申請の概要及び主な審査内容

令和7年度 第6回原子力規制委員会資料2 抜粋

< 申請の概要 >

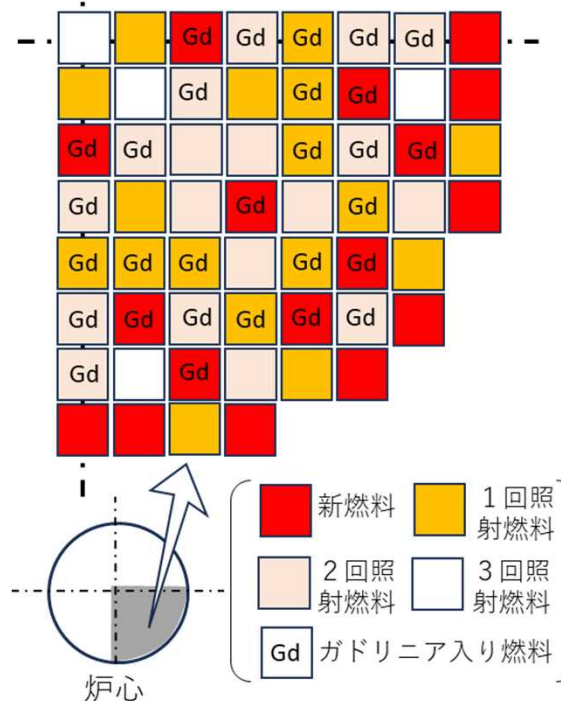
● 高燃焼度燃料について

- ✓ 炉内滞在中に生じる諸現象を考慮して、高燃焼度燃料の各構成要素が必要な物理的及び化学的性質を有することを確認。例えば、燃料材等に対する高い耐食性を有し、水素吸収率を低減した燃料被覆材を採用することを確認。
- ✓ 制御棒挿入性及び冷却可能な形状の確保、流体振動による損傷の防止、燃料体に加わる負荷等についても確認。

● 高燃焼度燃料を装荷する炉心について

- ✓ ドップラ係数が常に負になるよう、また、減速材温度係数が高温出力運転状態で負になるよう炉心を設計し、急速な固有の出力抑制効果を持つことを確認。
- ✓ 通常運転時及び運転時の異常な過渡変化時に、燃料要素の許容損傷限界を超えないことを確認（過渡変化時の解析及び評価の結果は次頁参照。）。
- ✓ 高燃焼度燃料と従来燃料が混在する形で装荷されることも考慮して、実際の炉心構成を想定した代表的な燃料装荷パターンを複数設定し、そのそれぞれについて炉心パラメータのばらつきや解析コードの不確実性が適切に考慮されていることを確認。
